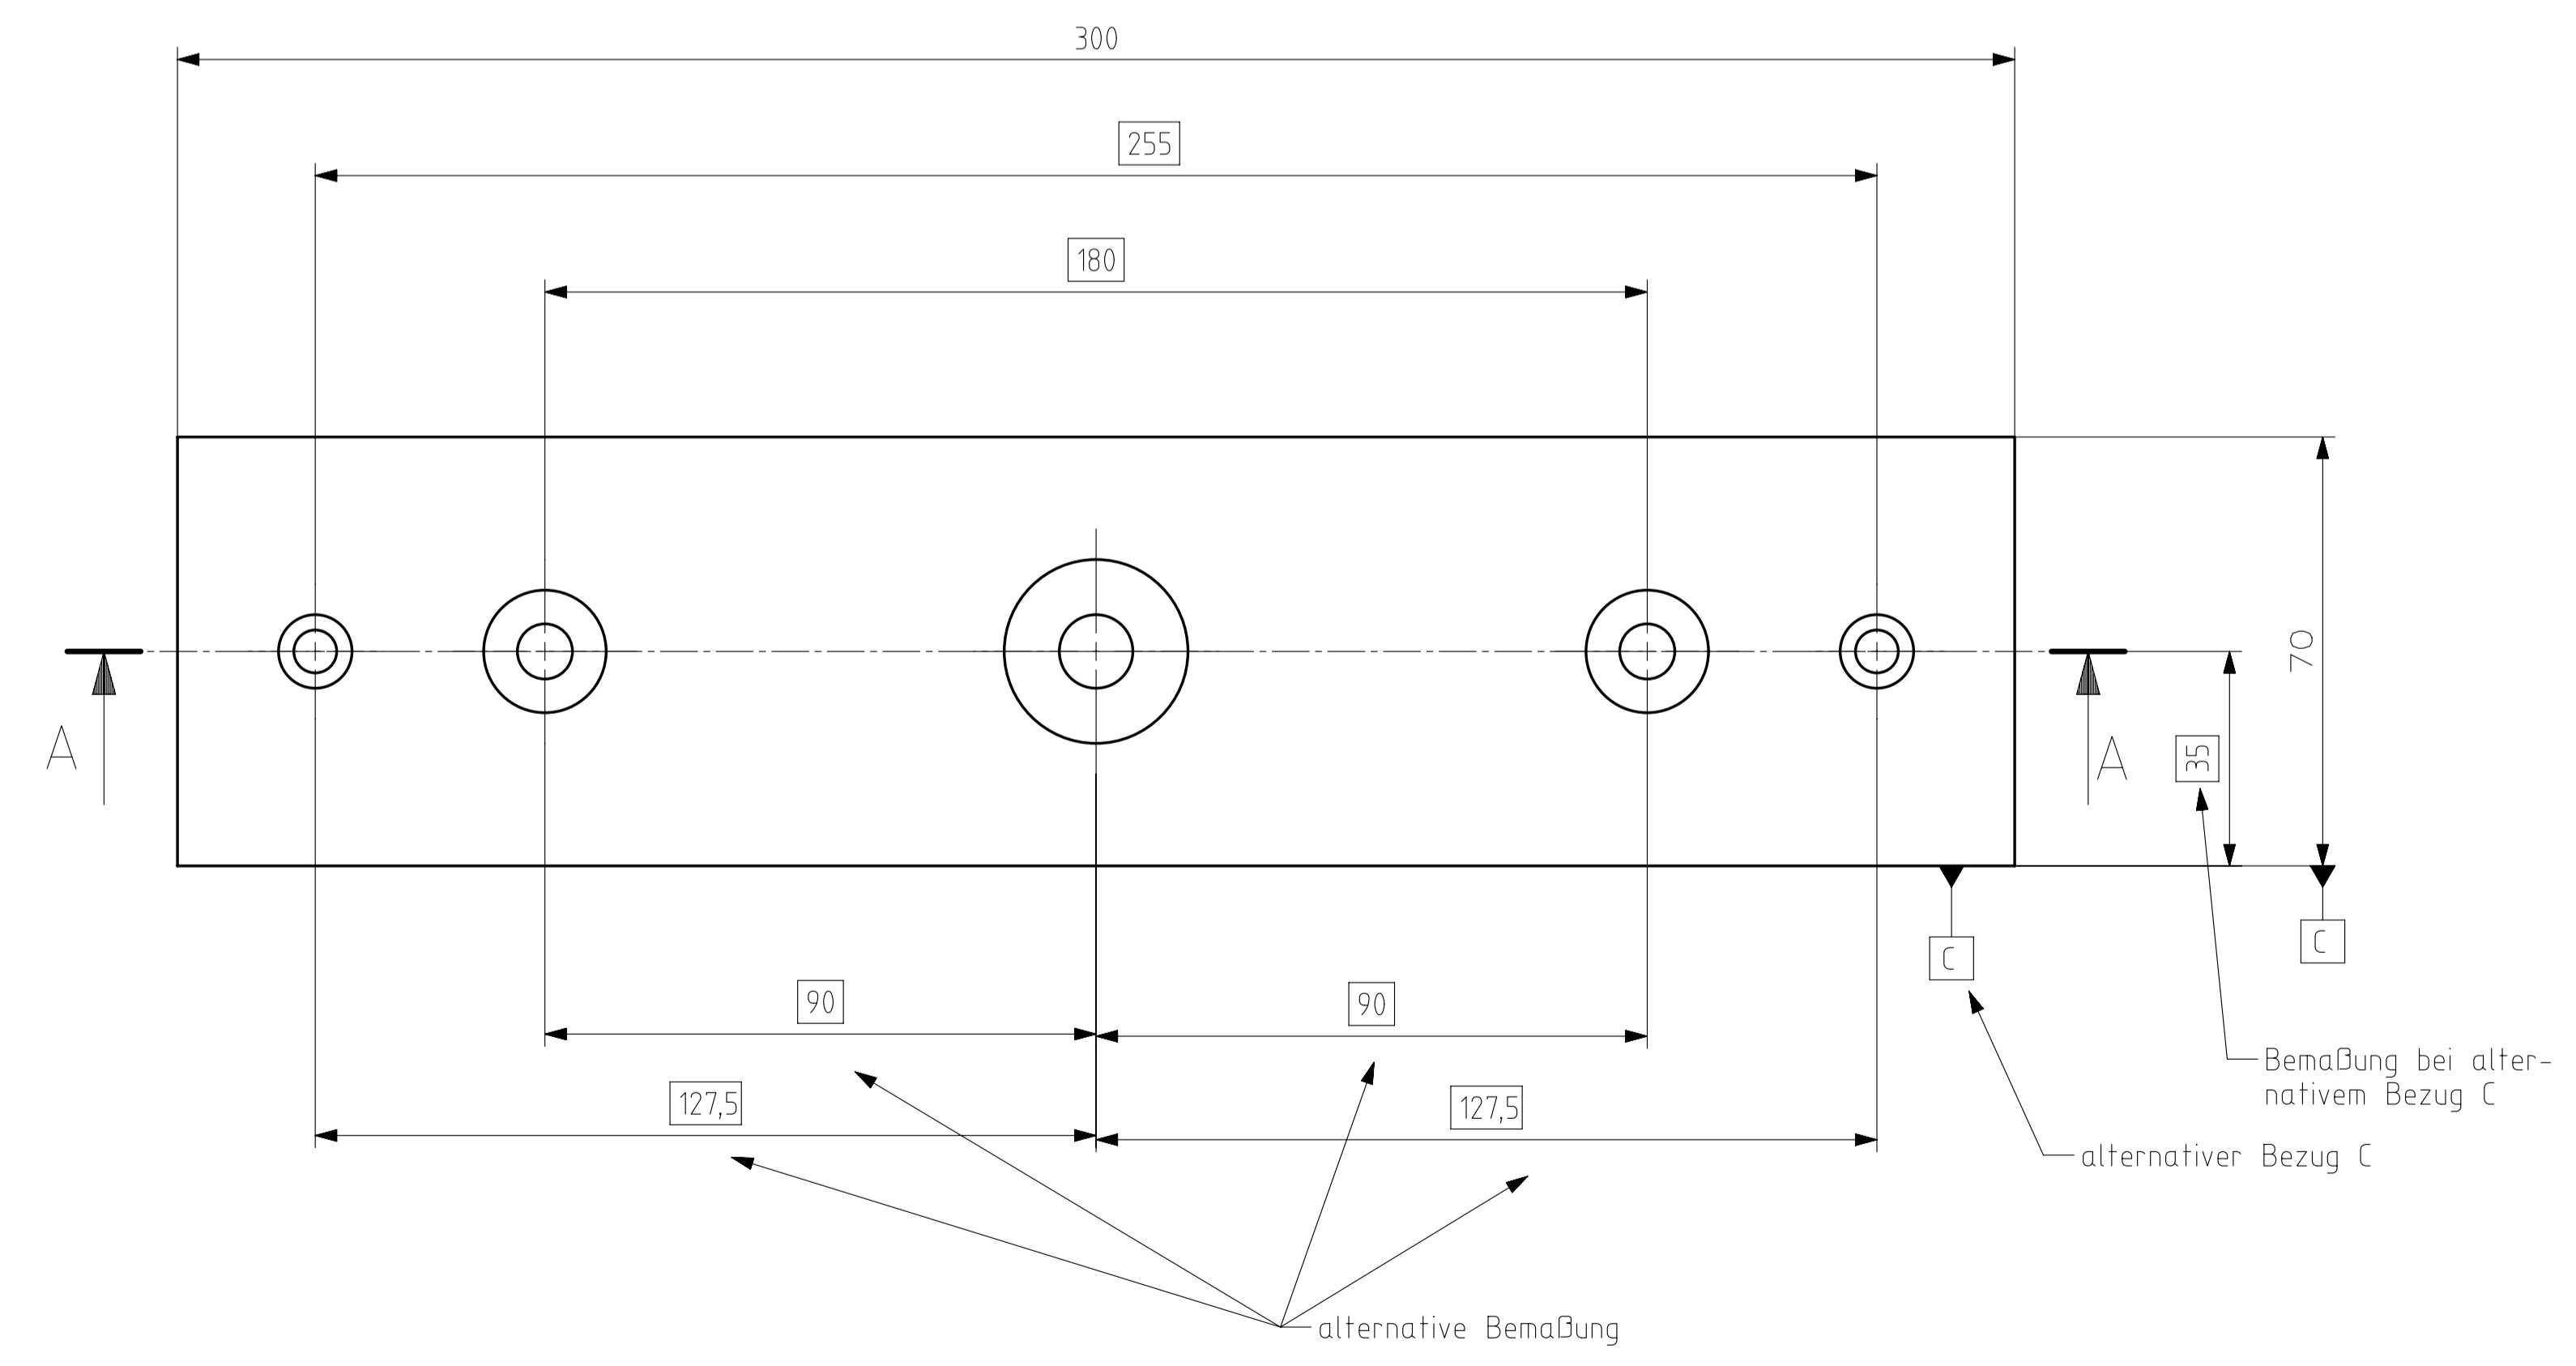
ergänzt: Anzahl der Bohrungen im Bohrbild
 ergänzt: Durchmessersymbol

geändert: Toleranzwert

Bemaßung bei alternativem Bezug C

alternativer Bezug C

alternative Bemaßung
